## MINISTÈRE DES TRANSPORTS

### Deuxième série de réponses aux questions complémentaires de la Commission du BAPE reçues le 13 novembre 2014 (DQ24)

Parachèvement de l'autoroute 19 avec voies réservées au transport collectif à Laval et à Bois-des-Filion

Carte 1

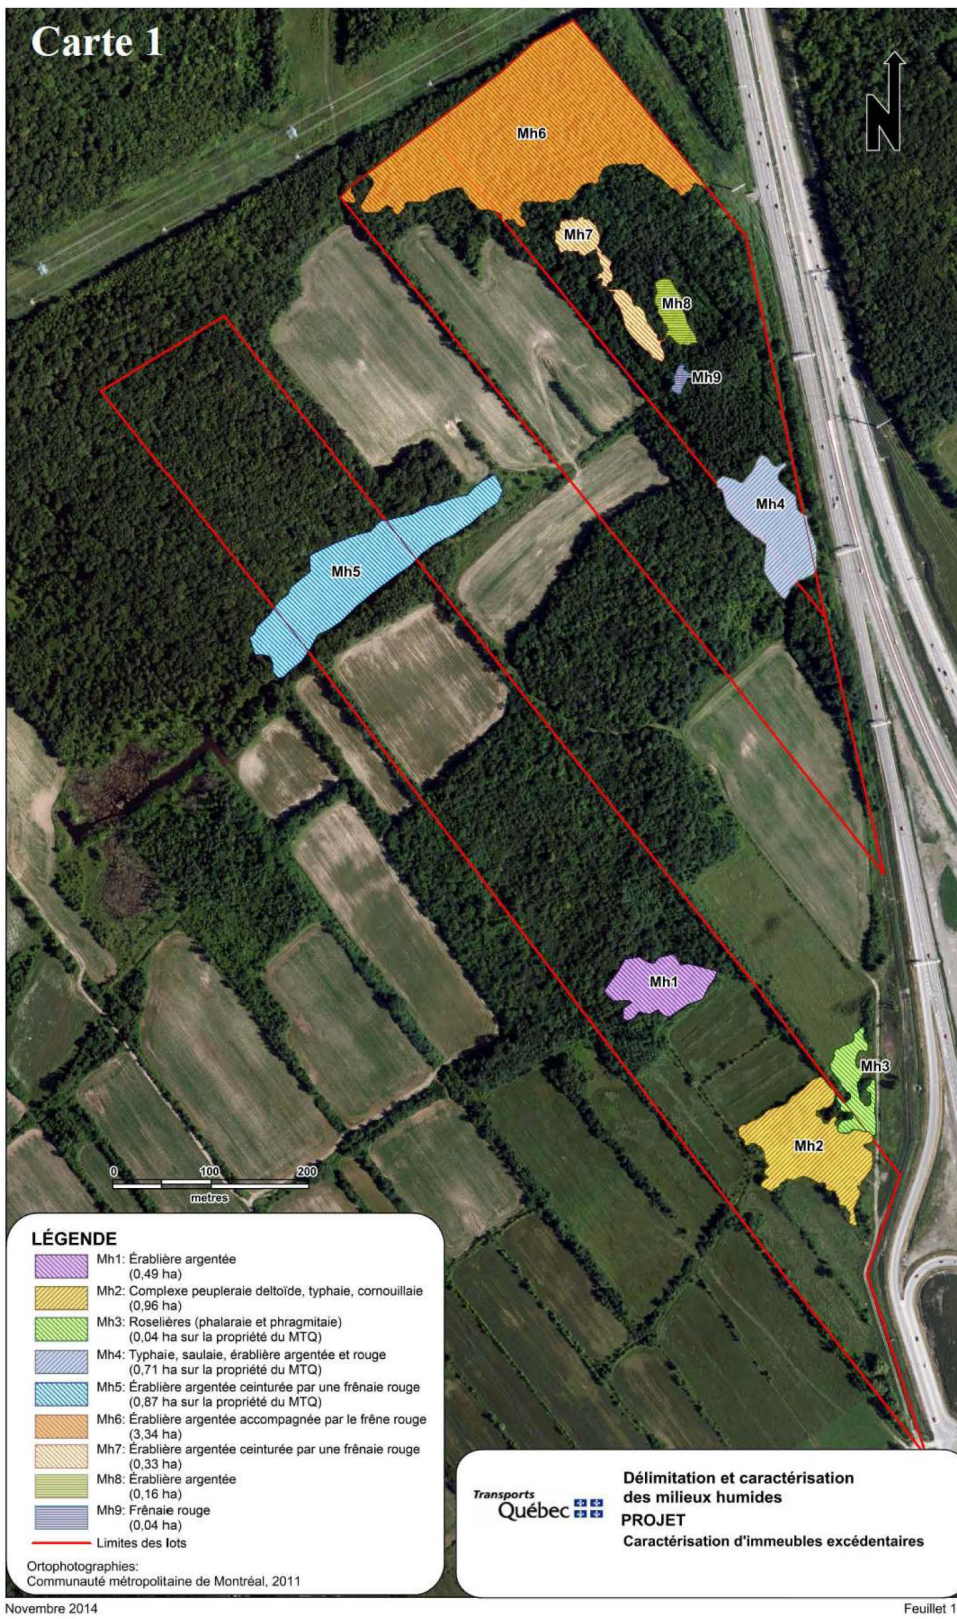
1. Quels sont les contours des boisés et des milieux humides pour lesquels le MTQ est propriétaire? Veuillez en faire la localisation sur une carte et fournir leur étendue approximative.
2. Veuillez présenter les caractéristiques écologiques de ceux-ci (écosystèmes, habitats, formations végétales, flore, faune, espèces à statut particulier, etc.).

**R-4** La mention à la page 14 du document PR5.2.1 fait référence à trois immeubles excédentaires du MTQ sur le territoire de Laval qui ont fait l'objet d'inventaires en 2013 et 2014. Ces immeubles sont situés à la jonction des autoroutes 440 et 25 à Laval. La délimitation des milieux humides ainsi que les données concernant

les espèces floristiques à statut précaire sont actuellement disponibles. La Carte 1 ci-après présente la délimitation des milieux humides. À noter que le démantèlement d'un barrage de castor par un propriétaire privé pourrait avoir modifié la délimitation du milieu humide Mh5.

Au moment des inventaires, la superficie boisée sur ces immeubles était de 23,62 ha, dont 7,39 ha de marécages. Cinq espèces floristiques à statut précaire y ont été identifiées: l'orme de Thomas (*Ulmus thomasi*), l'érable noir (*Acer nigrum*), le noyer cendré (*Juglans cinerea*), le gaillet fausse-circée (*Gallium circaezans*) et l'ail des bois (*Allium tricoccum*). La localisation de ces espèces n'a pas été indiquée sur la carte afin de favoriser leur sauvegarde.
